## 大規模・中規模開発事業見解書

事業区域	地名地番	鎌倉市腰越五丁目 686番1 ほか 20筆
	面 積	8,197.34 m <sup>2</sup>
意見書番号	意見書に対する見解	
	別添のとおり

意見書 番号	意見書の内容	意見書に対する見解
22-3-1	<p>1. 開発行為</p> <p>地盤の軟弱化に関して。</p> <p>樹木の伐採による鳥獣への影響について。</p> <p>樹木の伐採による風の影響について。</p> <p>東側接続道路の周辺道路について。</p> <p>土砂搬出車両（8t車）が一日に70台程度通行することについて。</p> <p>工事中の埃対策について。</p> <p>開発行為の許可及び建築確認申請の認可について。</p> <p>2. 設計図面等について</p> <p>隣地との擁壁高さを低くすることについて。</p> <p>隣地との境界に樹木を植樹することについて。</p> <p>隣地住宅へのプライバシーについて。</p> <p>ヴァンペール側に隣接する崖の撤去について。</p> <p>調整池の機能構造について。</p> <p>開発区域より下流の排水施設について。</p> <p>3. 駐車場及び車両の件について</p> <p>車両通行量の増大により騒音・排気ガスの問題が発生することについて。</p> <p>モノレール下の道路は、バスの交互通行が困難であり、また、ガードレールは現在片側しかありません。このような状況で工事車両を通行させる為危険が増大することについて。</p> <p>開発区域西側の道路について開発後住民の利用が多くなる為、夜間等の安全対策について。</p>	<p>地質調査を行い、都市計画法、宅地造成等規制法を遵守した造成計画をします。</p> <p>鎌倉市は全城が鳥獣保護区の指定を受けていますので「鳥獣の保護及び狩猟の適正化に関する法律」を遵守した計画、施工をします。</p> <p>造成後の風の影響は大きくないと考えています。</p> <p>5.5mに拡幅する市道を開発区域のアプローチとして計画しています。</p> <p>鎌倉市開発事業等における手続及び基準等に関する条例の基準に沿った計画としていますのでご理解願います。</p> <p>ピーカ時の台数であり工事期間中全てではありません。ピーカは二ヶ月位なのでご理解願います。</p> <p>工事中は、適宜散水等の対策を行います。</p> <p>開発行為の許可は平成23年3月中旬位の取得を考えています。建築確認申請は造成工事完了後、土地購入者の申請となります。</p> <p>現計画を基本として計画を進めて行くことを考えていますのでご理解願います。</p> <p>植樹に関しては検討します。</p> <p>必要に応じてプライバシーに配慮します。具体的な対策は今後個

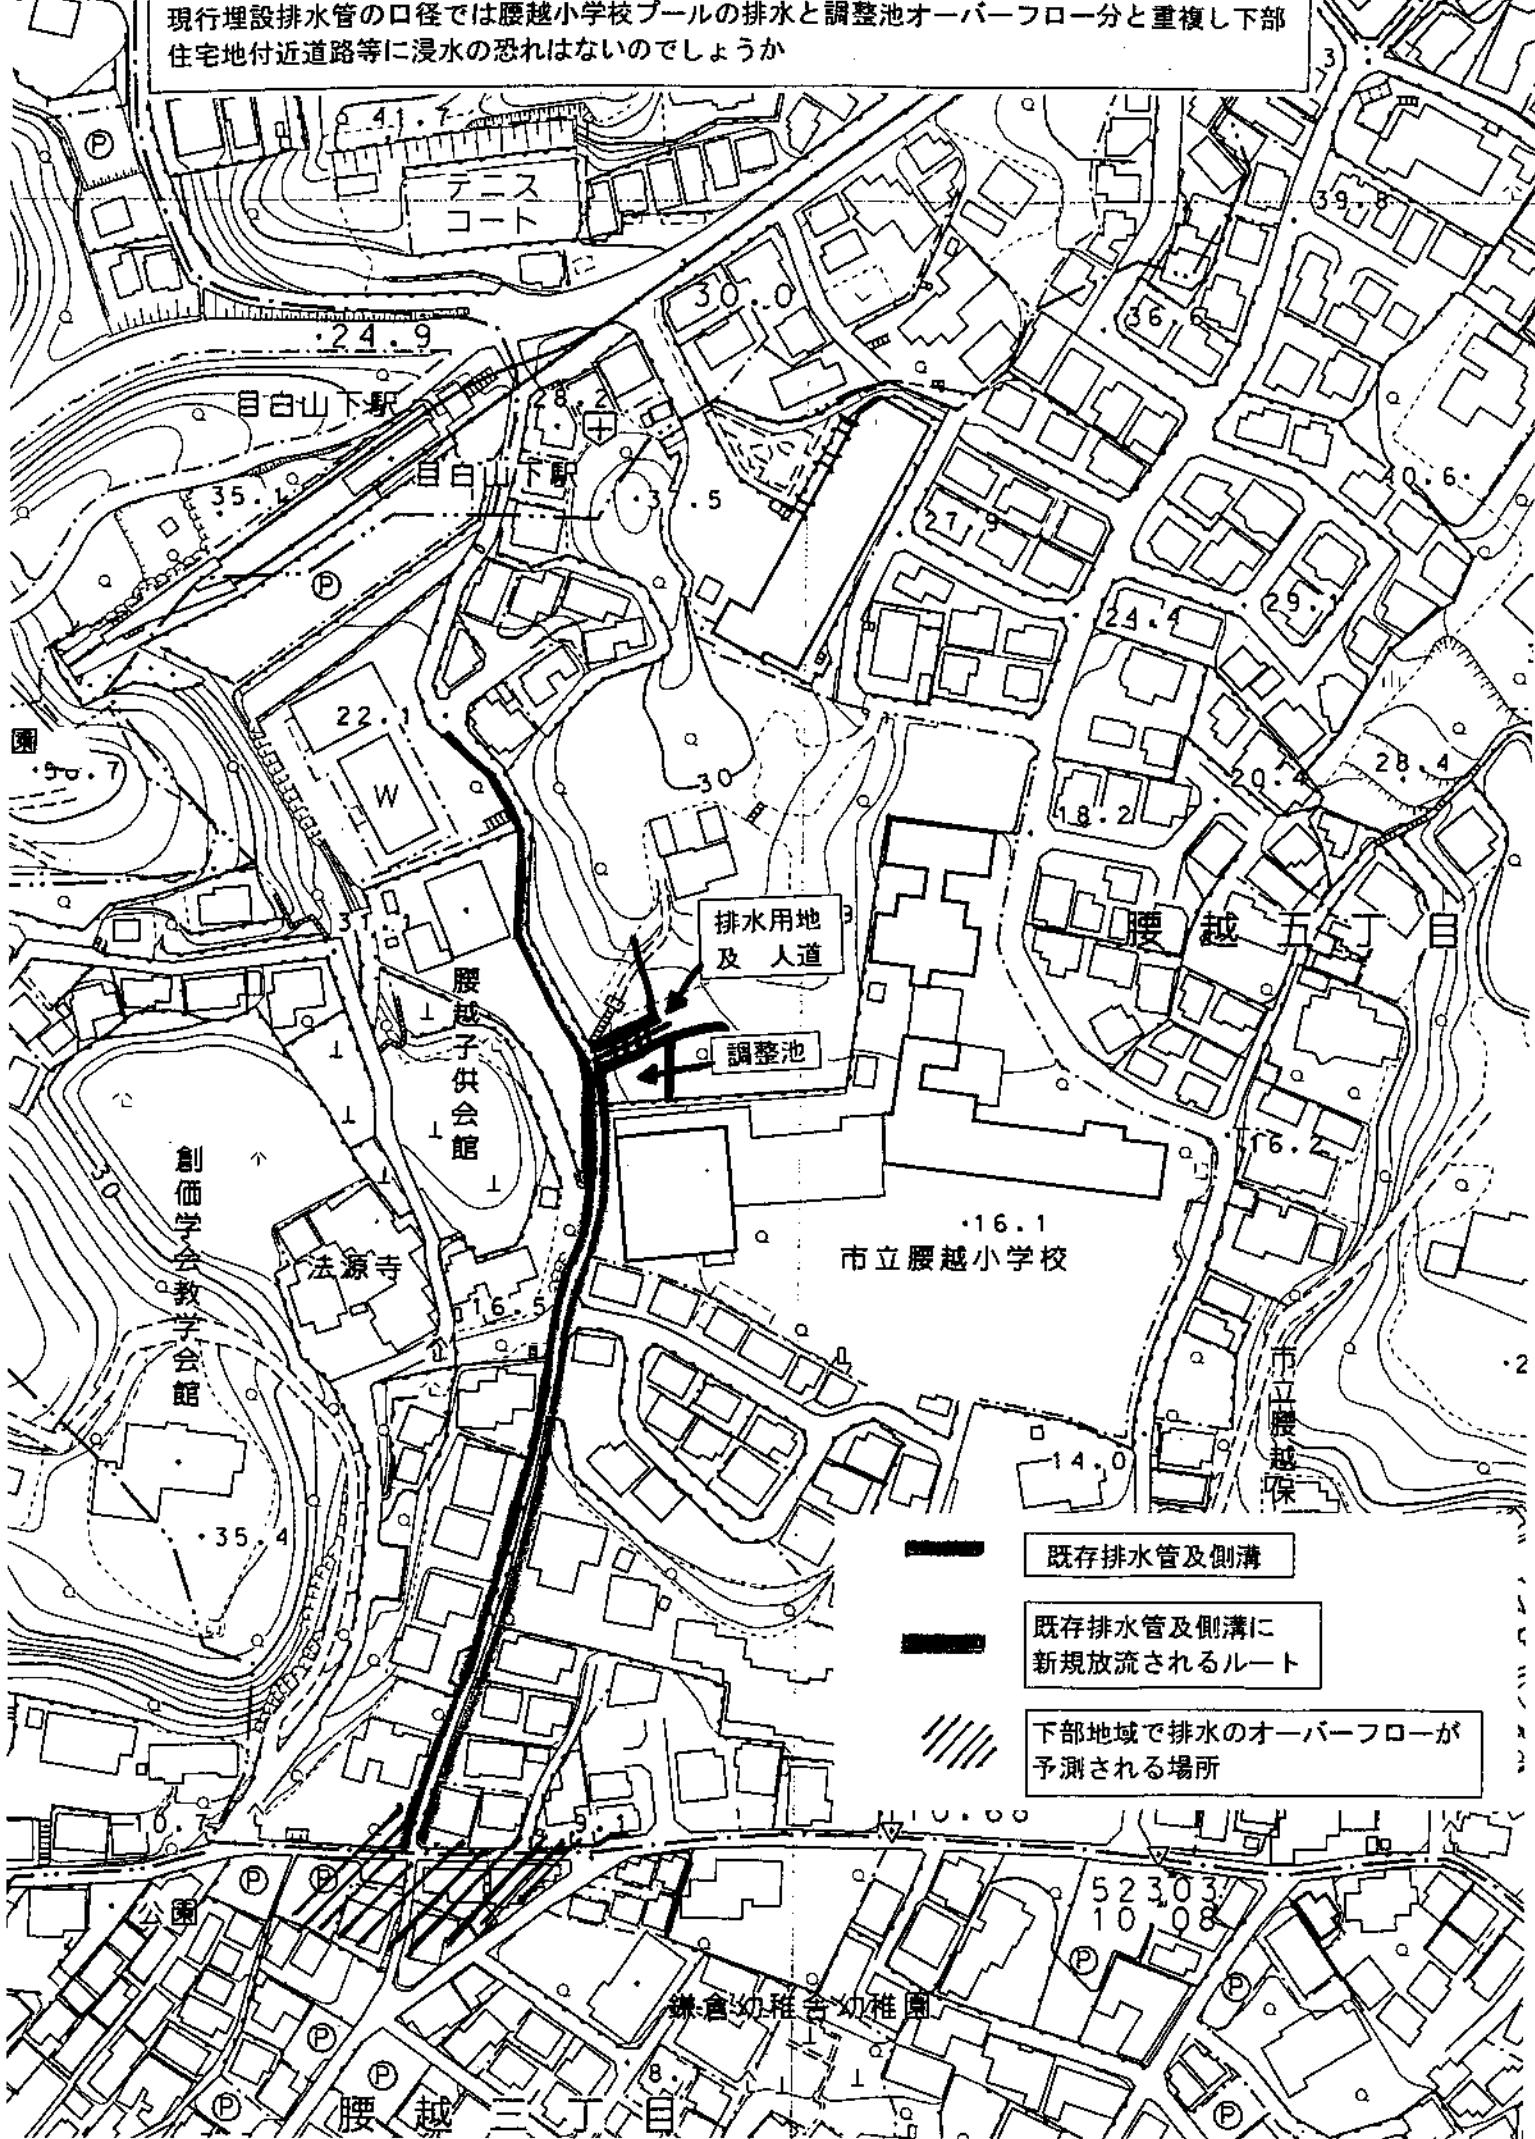
・調整池及び新設団地内汚水の排水については2項道路側埋設下水管に排水するものと思われるが昨今の異常気象等ゲリラ豪雨などで調整水位を越え放流が行われた場合腰越小学校プールの排水と重なると現在の配水管の口径では容量を越え下部住宅地（腰越3丁目）付近が浸水の恐れがあるのでないでしょうか。（別添図面）その点はどう考えておられるのでしょうか。

現行埋設排水管の口径では腰越小学校プールの排水と調整池オーバーフロー分と重複し下部住宅地付近道路等に浸水の恐れはないのでしょうか

意見書 番号	意見書の内容	意見書に対する見解
22-3-5	<p>調整池について。</p> <p>調整池より下流の排水施設の能力について。</p> <p>調整池の防虫対策、フェンス等の安全対策について。</p> <p>排水路用地（調整池脇）について歩行者専用通路として階段状にしてほしい。</p> <p>計画戸数 29 戸全て建売住宅として販売と理解してよいか。</p> <p>計画地外周に設置する擁壁は水抜き穴、擁壁内側の処理を厳重にし擁壁崩壊の無いようにして頂きたい。</p> <p>開発事業者として現在の周辺環境をよく認識しそれにふさわしい街づくりをしていただきたい。</p>	<p>調整池は激しい雨が降った際に一時的に雨水を貯め、その雨水を一度に排出するのではなく、定められた量を徐々に排出する施設です。一般的に開発前の流出量以下に雨水流出量を抑え下流の洪水や道路等の冠水を防ぐ目的の施設です。</p> <p>鎌倉市と詳細を協議して排水施設を確定していきます。腰越小学校プールからの排水は污水系統、調整池からの排水は雨水系統となります。</p> <p>鎌倉市と詳細を協議して調整池を確定していきます。</p> <p>排水路用地（調整池脇）を歩行者用通路として利用出来る様に鎌倉市と詳細を協議していきます。</p> <p>計画戸数 29 戸全て土地のみの分譲計画予定です。</p> <p>地質調査を行い、基準に適合した擁壁を設置します。</p> <p>周辺環境と調和する戸建用地を整備します。</p>

劃紙  
(計畫変更案)

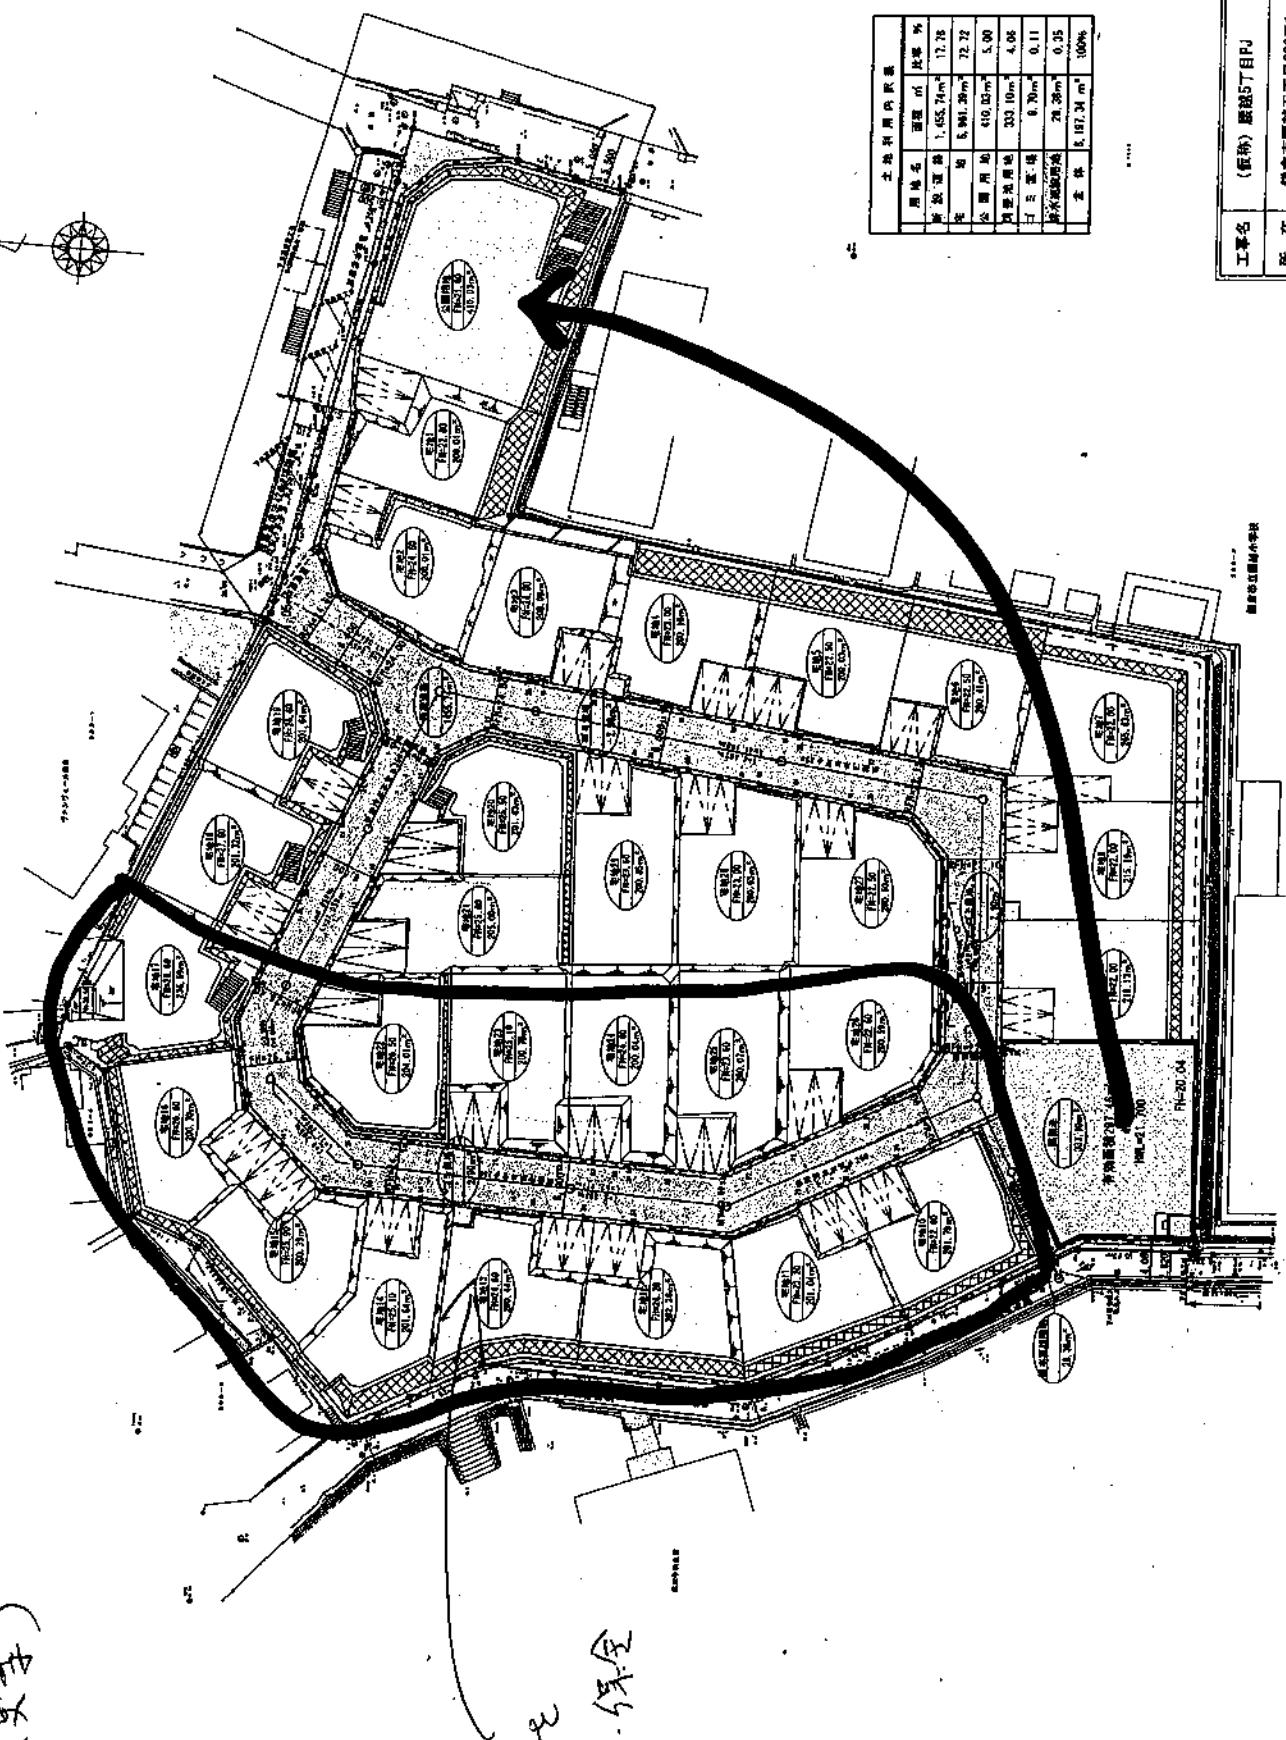
この大規模開発計画案は敷地の全面を限なく平らにしての開発しようとするものであり、都市部の市街地再開発や工場跡地にマンションでも建てるような感覚で作成されている。現状から見た敷地の貴重性やここ数年に亘る周辺地域の過開発の結果を考えると、周辺の自然環境及び社会環境に及ぼす影響が過大である。大規模開発に関わる事業者は、自己の利益を追求するだけでなく、自然環境や社会環境を尊重してバランスの良い計画を立案する社会的責任がある。この計画案は下記の理由から見て、計画を中止して異なる土地利用を考えるか、それが不可能であれば二分の一程度に開発の規模を縮小するのが望ましい。具体的には別紙略図に示したように、北側の尾根続きから西側斜面にかけて、大木が生育している区域を開発対象から外して東南側の斜面のみの開発に変更していただきたい。地形についても、現状を出来るだけ尊重して土砂の敷地外への搬出を行わないことを原則に設計変更していただきたい。

この計画には敷地内の大幅な地形変更が含まれており、樹林の伐採と共に一つの尾根を丸ごと切り崩して、大量の土砂を敷地外に搬出することになっている。特に、敷地内に環状に道路を作るために大量の土砂の搬出が必要になり、結果として長い工事期間と多数のダンプカーの出入が想定されている。腰越地区は旧い集落の名残りで道路事情が非常に悪いのと、隣接している腰越小学校の通学道路、及び腰越保育園の通園道路にあたっている等の事情のため、大量の土砂の搬出は近隣住民の生活に長期に亘って多大の負荷を掛けることになる。開発規模を縮小すれば、土砂の搬出を無くすることも可能である。少なくとも計画の変更により、敷地北側から続く尾根筋の切り崩しは取り止めていただきたい。

意見書番号	意見書の内容	意見書に対する見解
22-3-6	<p>計画を中止して異なる土地利用を考えるか、二分の一程度に開発規模を縮小するのが望ましい。地形についても現状を尊重し土砂搬出を行わないことを原則に設計変更していただきたい。</p> <p>1. 樹林の維持保全の観点から 開発区域内の樹林を全て伐採しないで、維持保全する方向で考えていただきたい。</p> <p>2. 気候変動に伴なう異常気象の観点から 樹木の維持保全が異常な猛暑に対する有効な対策となること。 樹林による給水・保水能力を出来るだけ維持することを目指した計画の中止乃至変更をお願いする。</p> <p>調整池の管理について。 調整池の設置位置を変えて公園用地の地下部分に設置したらどうか。</p> <p>3. 景観保存の観点から 人を感動させるような良質な景観の維持に協力をお願いしたい。</p> <p>4. 周辺住民の生活への負荷低減の観点から 大量の土砂を敷地外に搬出することにより、長い工事期間と多数のダンプカーの出入が想定されている。腰越地区は道路事情が悪いため、近隣住民に多大な負荷を掛けることになる。開発規模を縮小すれば、土砂搬出を減らすこととも可能なので、敷地北側から続く尾根筋の切崩しが取止めいただきたい。</p>	<p>現計画を基本として計画を進めて行くことを考えています。</p> <p>現計画を基本として計画を進めて行くことを考えています。</p> <p>現計画を基本として計画を進めて行くことを考えています。</p> <p>調整池は鎌倉市への帰属を予定しており、帰属後は鎌倉市が調整池を管理していきます。</p> <p>鎌倉市と詳細を協議し検討します。</p> <p>良質な景観の維持に努力します。</p> <p>現計画を基本として計画を進めて行くことを考えています。</p>

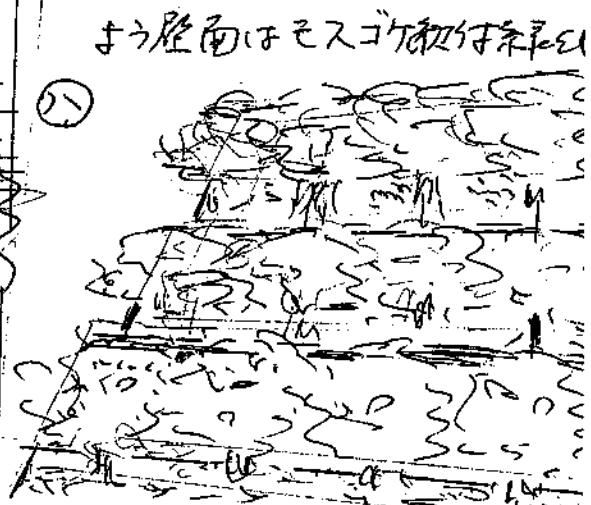
- ① 間知石の表面に、コケ吹付け緑化を行う。添付資料①
- ② 緑化環境保全及び子供達の情操教育の一環として地域住民の緑地環境の損失を緩和するため、道路幅4mに後退した上で、道路に沿って1m幅を緑地としてブナ、ナラ、シイなどを植樹し、鎌倉市に寄付する。添付資料②
- ③ 高さ4mの間知積みを3段にし、1段目と2段目に植栽をする。添付資料③
- ④ 間知石の表面はフラットタイプではなく、圧迫感の少ない景観を損なわないデザイン性のあるものにする。添付資料④

意見書番号	意見書の内容	意見書に対する見解
22-3-16	<p>1. 子供会館側の擁壁工事内容の変更について</p> <p>①間知石の表面にコケ吹付け緑化を行う</p> <p>②地域住民の緑地環境の損失緩和の為、道路幅 4m に後退し、道路に沿って 1m 幅を緑地として植樹し、鎌倉市に寄付する。</p> <p>③高さ 4m の間知積みを 3 段にし、1 段目と 2 段目に植栽をする。</p> <p>④間知石の表面は、圧迫感の無いデザイン性のあるものにする。</p> <p>2. 調整池の工事内容の変更について</p> <p>①側溝に排水する場合、支障が出た場合の責任と対策を文書で提出する。</p> <p>②排水は鎌倉市の条例で問題ないという形式にとらわれず、側溝でなく地中排水配管とする。現状でも支障があるため、側溝では安全性が確保できない。</p> <p>③調整池の立ち上がりは圧迫感があり、景観が劣悪化するので地上 2m ではなく、地下に掘り下げ、排水は地中配管に接続する。</p> <p>④道路側は景観保持の為に現状のまま残し、RC の側面が見えないようにする。</p> <p>⑤事故が発生した場合の責任の所在と対策を文書で提出すること。</p> <p>⑥調整池の管理責任者を文書で提出すること。</p> <p>3. 建築協定（1人協定）付として販売する</p> <p>①1 区画の最低敷地面積は 50 坪以上</p> <p>②敷地の分割禁止</p> <p>③区画一戸建て</p> <p>④専用住宅に限る</p> <p>⑤共同住宅の禁止、兼用住宅の制限</p> <p>⑥有効期間 20 年</p> <p>⑦緑化を敷地面積の 25% 以上</p> <p>⑧子供会館側に地下車庫禁止 (交通事故、車庫内での犯罪防止のため)</p> <p>⑨建築協定区域隣接地の指定</p> <p>4. 工事中の騒音、埃、地盤への影響の対策を文書で提出すること</p> <p>5. 各意見書に対する回答を文書で提出し、住民からの要求があれば説明会を開催すること。</p>	<p>間知ブロックは自然石又はこれに類似させる加工をした擁壁により周辺環境と調和を図ります。また緑化擁壁については使用を検討します。</p> <p>道路に沿って 1m 幅を緑地として植樹し、鎌倉市に寄付する考えはありません。</p> <p>間知積みの高さについては現計画を基本として計画を進めて行くことを考えています。</p> <p>雨水処理については関係官庁である鎌倉市と詳細を協議して排水施設を確定していきます。雨水の降雨強度は鎌倉市開発事業等における手続及び基準等に関する条例に適合した計画を考えています。</p> <p>側溝に排水する場合、支障が出た場合の責任と対策を文書で提出する考えはありません。</p> <p>責任の所在は問題が発生した時に原因がどこにあるかによるものと考えます。</p> <p>調整池は鎌倉市への帰属を予定しており、帰属後は鎌倉市が調整池を管理していきます。</p> <p>建築協定の導入については検討中です。</p> <p>低騒音、低振動型機器を採用し施工します。</p> <p>工事中は、適宜散水等の対策を行います。</p> <p>地質調査を行い地盤への影響が出ない様施工計画を立案します。</p> <p>意見書に対する見解書を鎌倉市に提出します。意見書に対する回答はこの見解書となります。説明会は協議、検討の進展等、必要に応じて開催する予定です。</p>
